RAPPORT DE CONTROLE D'INSTALLATION ÉLECTRIQUE DOMESTIQUE

46.783

Rue du beauregard 136 7141 Carnieres Belgique

Visite périodique (Livre 1 6.5)

Tableau 1

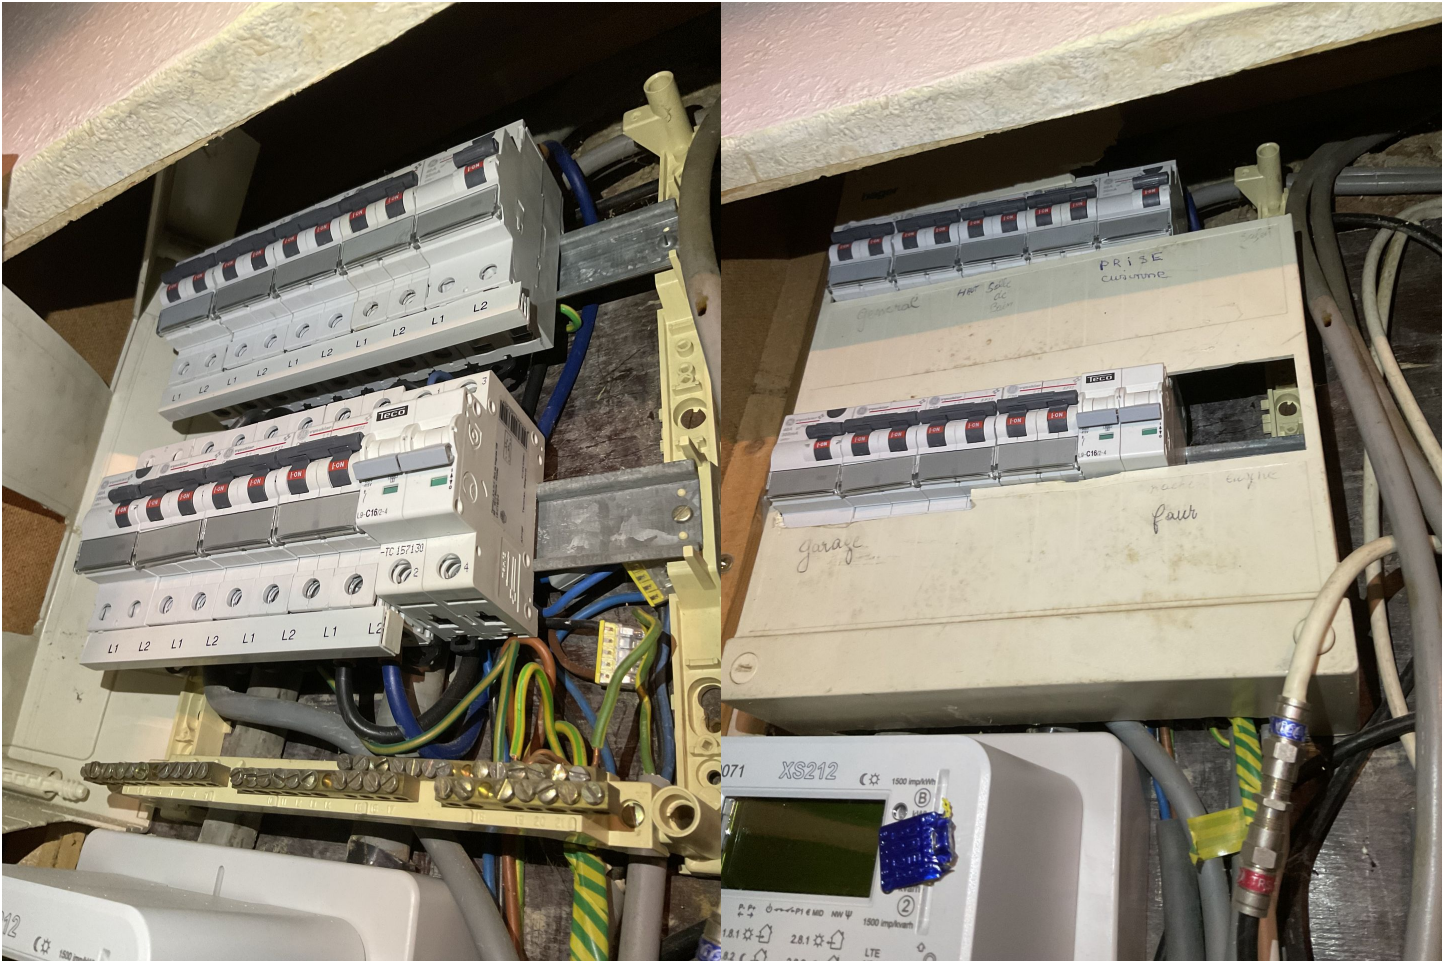
Libellé	Paragraphe
La valeur de la résistance de ce circuit (TBT) est insuffisante, celle-ci doit être au minimum de 500.000 Ohms.	L1: 6. 4. 5. 1.; L3: 6. 4. 5. 2.
Réaliser une prise de terre conforme aux prescriptions.	L1 : 4.2.3.; 5.4.2.; 5.4.3.
Prévoir le(s) schéma(s) unifilaire(s) de l'installation.	L1: 3.1.2.; 9.1.1.; 9.1.2
Prévoir le(s) schéma(s) de position de l'installation.	L1: 9.1.2.
La tension nominale doit être affichée de manière apparente en un endroit judicieusement choisi.	
Remplacer le tableau, le degré de protection contre le contact direct n'est pas suffisant.	L1: 5.3.5.1.
Prévoir un tableau équipé d'une paroi arrière.	L1: 5.3.5.1.; L3: 5.3.5.1.
(Re)placer la porte et/ou l'écran de protection du tableau. Possibilité de contact avec des pièces nues sous tension.	L1: 4.2.2.3.; 5.1.4.; 5.3.5.1.; L3: 4.2.2.2.; 5.1.4.
Protéger correctement les pièces nues sous tension et accessibles.	L1: 4.2.2.3.; 5.1.4.; L3: 4.2.2.2.; 5.1.4

Assurer la continuité de la mise à la terre du (des) conducteur(s) de protection.	L1: 5.4.3.5.; L3: 5.4.3.5.
Prise(s) : le contact de terre est à relier à la terre de l'installation.	L1: 5.3.5.2.
Fixer la (les) canalisation(s) au moyen d'attaches adaptées.	L1: 5.2.2.; 5.2.9.5.
Placer sous tubes ou goulottes adéquats les conducteurs de type VOB.	L1: 5.2.9.3.; L3: 5.2.10.4.

Libellé	Paragraphe
Interrupteur, prise de courant ou boîte de dérivation à reconditionner et/ou refixer.	
Réaliser les connexions dans des coffrets, tableaux, boîtes de jonction ou de dérivation, aux bornes des interrupteurs, des prises de courant ou dans les pavillons de luminaires.	L1: 5.2.6.1.; L3: 5.2.6.1.

Sectionneur de terre inaccessible terre non mesurables
